Processo: 27429/2014

PARECER TÉCNICO

ÁGUA SUPERFICIAL

O presente parecer trata da análise de pedido de reconsideração de outorga analisada junto ao processo 27429/2014 no qual é pleiteado captação em barramento com regularização de vazão, construído na Fazenda Guarino desde 1990 com finalidade de irrigação, dessedentação de animais e consumo humano.

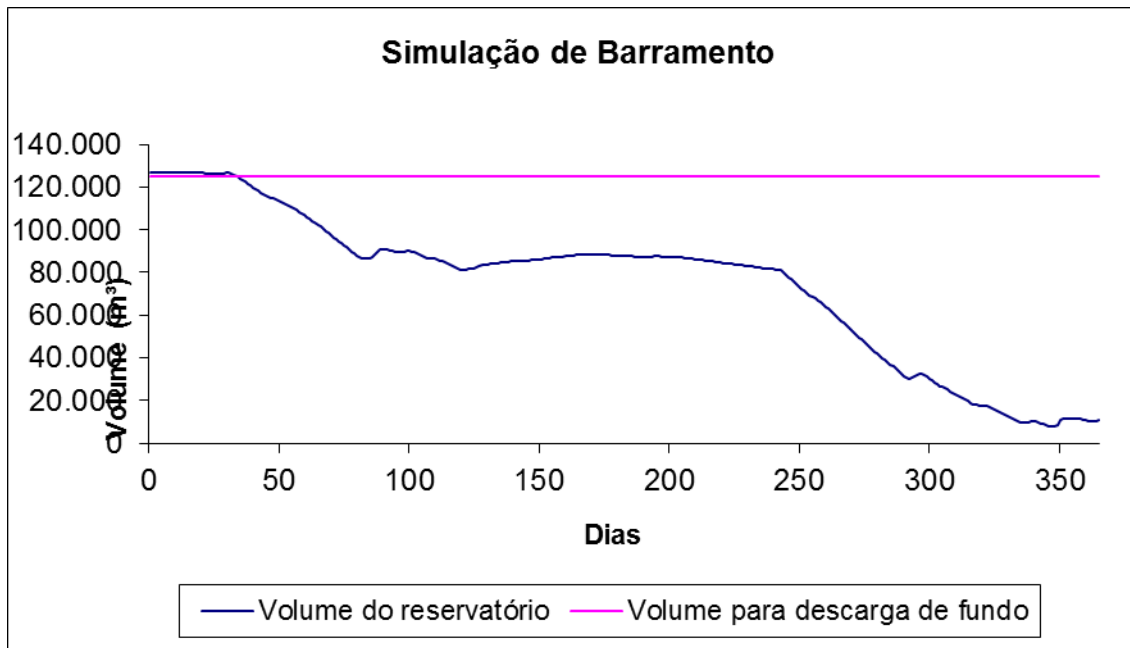
Foram feitas 2 simulações com a nova planilha de análise em alinhamento com o IGAM para o barramento sendo a primeira delas relativo aos dados iniciais sem a retificação em seu volume morto entregue pelos consultores.

Verificou-se, por meio da simulação, que o barramento **não tem capacidade de regularização de vazão**, conforme consta abaixo com base nos dados inicialmente apresentados pelo empreendedor no processo administrativo:

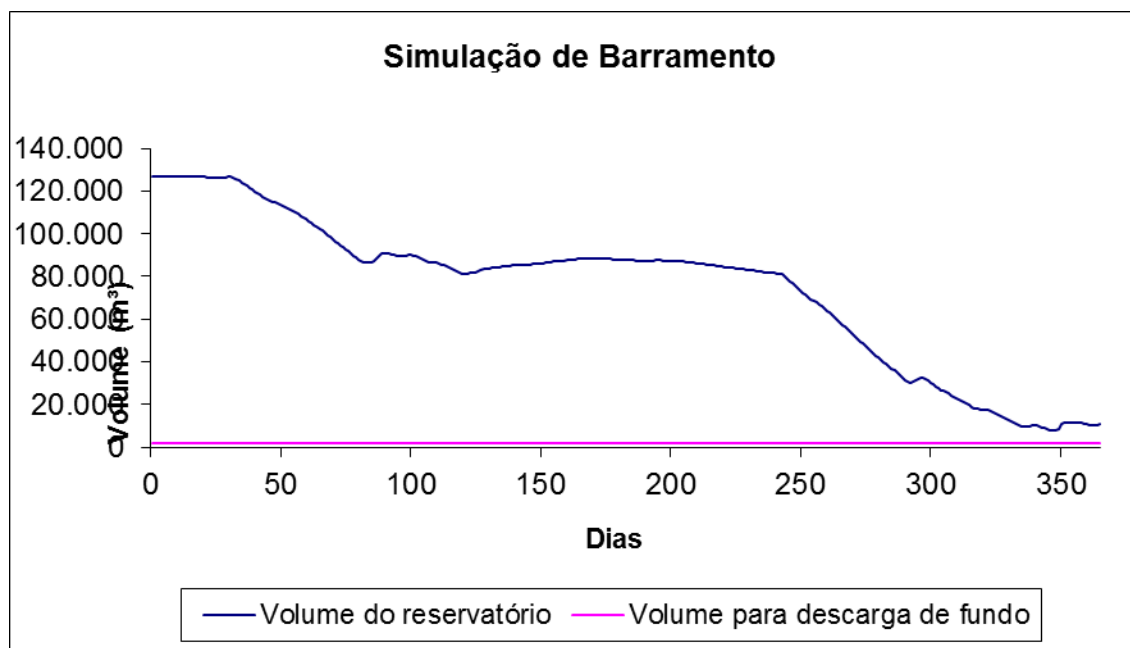
A segunda análise, foi realizada com os dados apresentados no formulário técnico presente no pedido de reconsideração e no qual houve retificação da informação quanto ao volume morto. Nesta análise, verificou-se que o barramento apresenta possibilidade de regularização de vazão com uma vazão de descarga de fundo de **90 % da Q_{7,10}**

Entretanto, deve ser destacado que com base nos dados inicialmente apresentados pelo empreendedor nos estudos, não seria possível o barramento regularizar vazão nem mesmo com o uso da planilha nova fornecida pelo IGAM.

Em que pese estas considerações apresentadas, a equipe técnica da SUPRAM Sul de Minas observou ainda que com base nos dados retificados apresentados pelo empreendedor no pedido de reconsideração, a descarga de fundo está posicionada a apenas 6,8 cm acima da cota mais baixa do barramento conferindo grande risco de em curto espaço de tempo, em função de assoreamento do leito do reservatório, ter prejudicada a garantia da vazão residual de jusante pela obstrução do mecanismo garantidor da mesma.
